仕様変更のお知らせ

2024年11月吉日
TMEHジャパン株式会社
TEL:0532-34-7668

商品名	対象品番	2024.4カタログ 掲載ページ
ネームプレートホルダー	GAP-58	P151

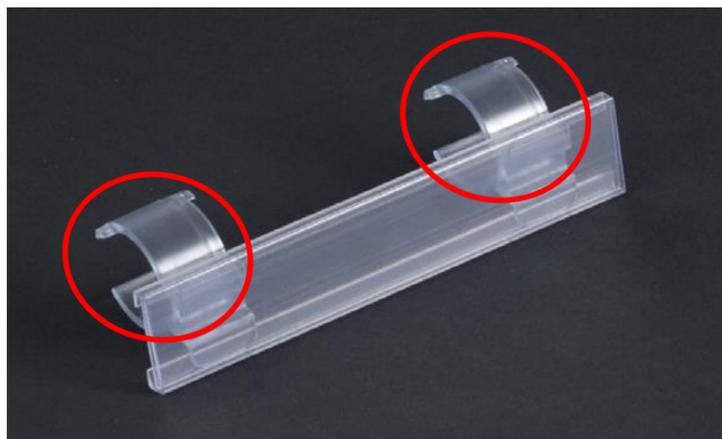
材質がPVC樹脂からPC樹脂に変更

それに伴い、色味が透明（青）から透明（クリア）に変更
